El motivo de la misma es para hacerle entrega forman de información aclaratoria presentada en la Nota DRLS-AC-0947-0107-2025 del 1 de julio 2025 y notificado el 3 de Julio 2025, del Estudio de Impacto Ambiental Categoría I denominado **“ADECUACION DE LOCALES COMERCIALES EL RELOJ”**, promovido por la empresa **PLAYA VENAO SURF CAMP S.A.** a desarrollarse en Playa Venao, Corregimiento de Orias Arriba, Distrito de Pedasi, Provincia de Los Santos.

Pregunta N°1

Pregunta N°2

Imagen N°1 : Ubicación de la Fosa Séptica

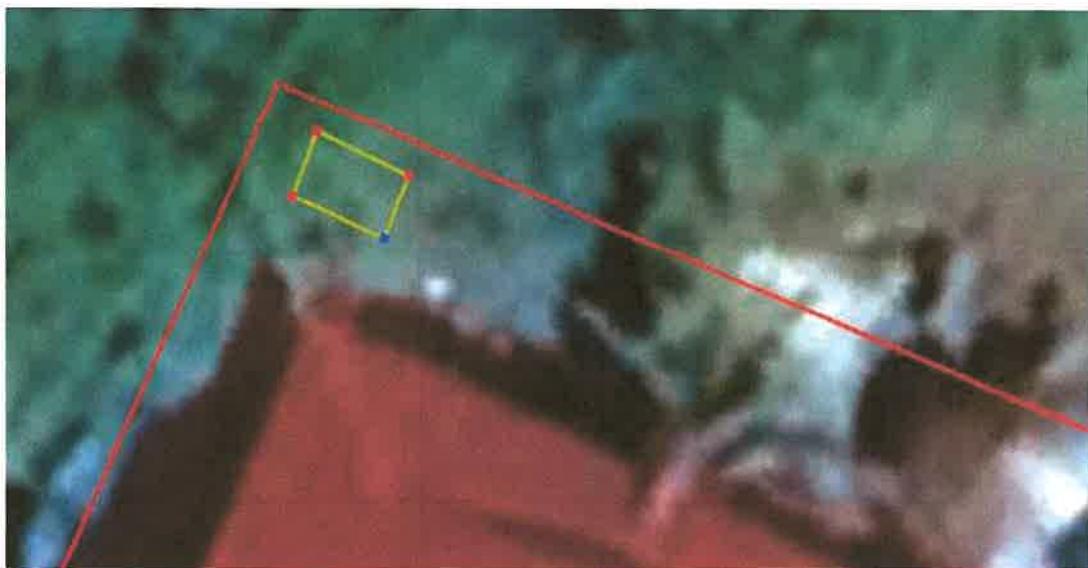
- a) Presentar el conjunto de Coordenadas UTM WGS 84 del área de construcción de la fosa séptica con su campo de infiltración o sumidero en físico y digital en formato Excel

A continuación, Presentamos el Área de la Fosa sartica

NORTE	ESTE
821716.84	589356.27
821717.66	589354.03
821718.86	589354.65
821718.34	589356.61

$$A = 3.156$$

PLANTA DE TANQUE SEPTICO

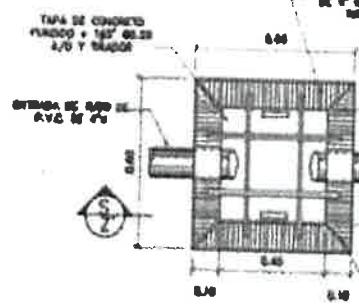
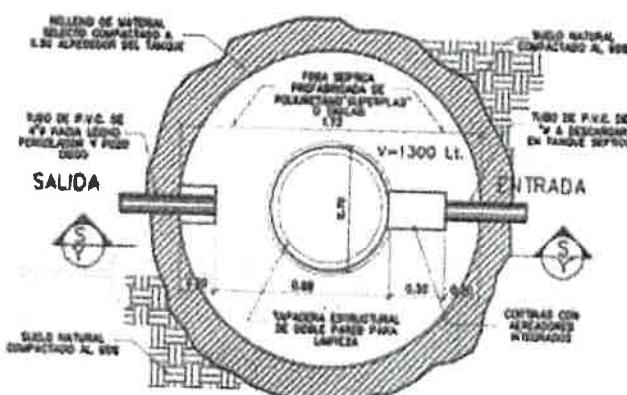
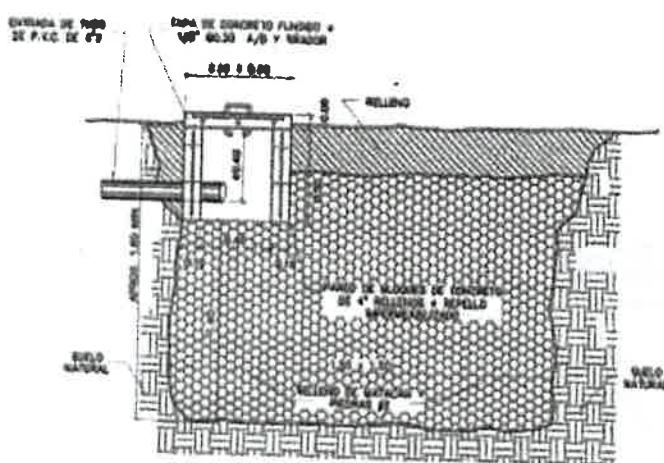
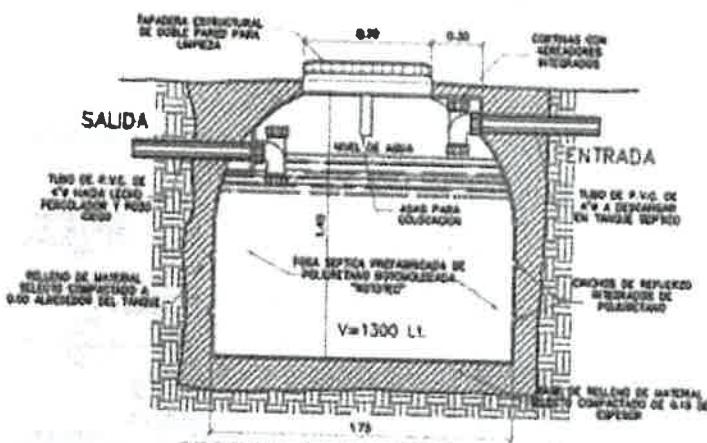
b) Presentar la metodología de construcción con todas sus dimensiones y medidas de la fosa séptica y su campo de infiltración o sumidero

Para determinar las dimensiones internas de un tanque séptico rectangular, además de la Norma S090 y de las “Especificaciones técnicas para el diseño de tanque séptico” se emplean los siguientes criterios:

A continuación, Presentamos el diseño de la fosa séptica con todo su componente
FICHA TECNICA
